改善箇所説明図②

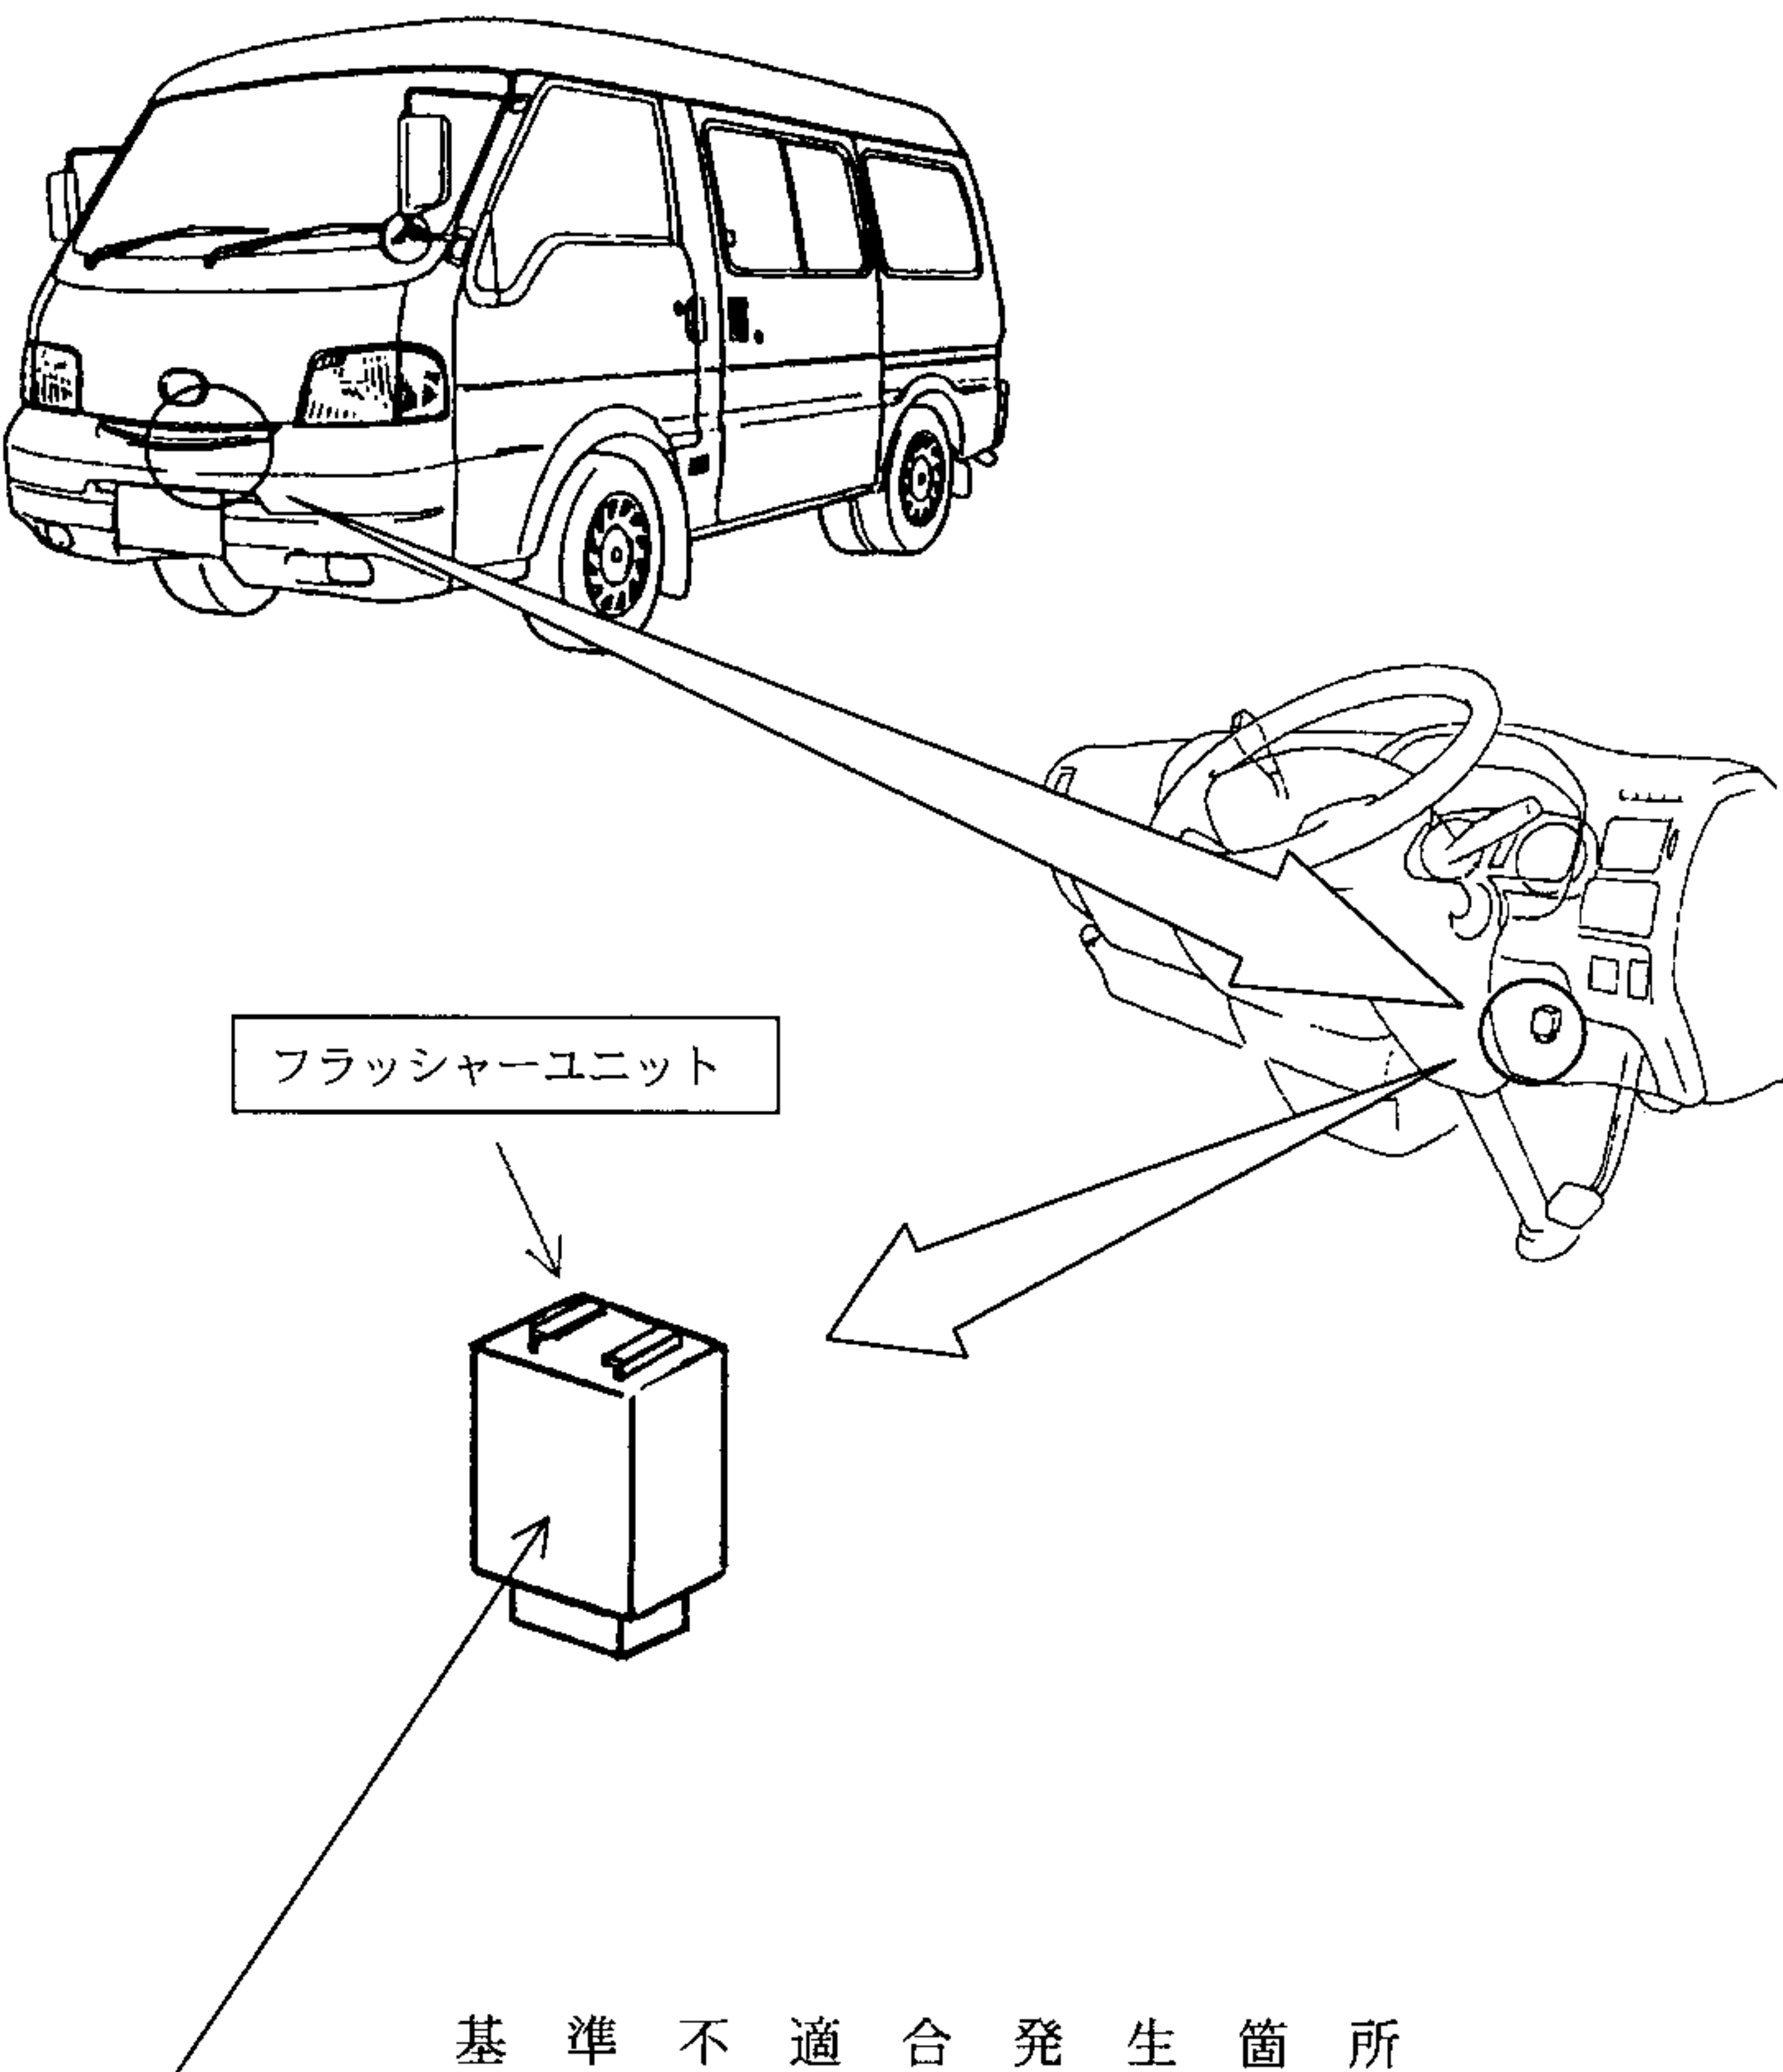
方向指示器とハザードランプ兼用のフラッシャーユニットにおいて、当該ユニット内部のリレー端子半田部の半田量が不足しているものがある。そのため、長時間のハザードランプ点灯で当該端子が高温になるという使用方法を繰り返した場合、当該端子が熱膨張と収縮の繰り返しによって半田に亀裂が発生し、接触不良となって、方向指示器とハザードランプが点灯しなくなるおそれがある。

全車両、当該フラッシャーユニットを対策品と交換する。

識別：フューズボックスカバー裏に黄色ペイントを塗布する。
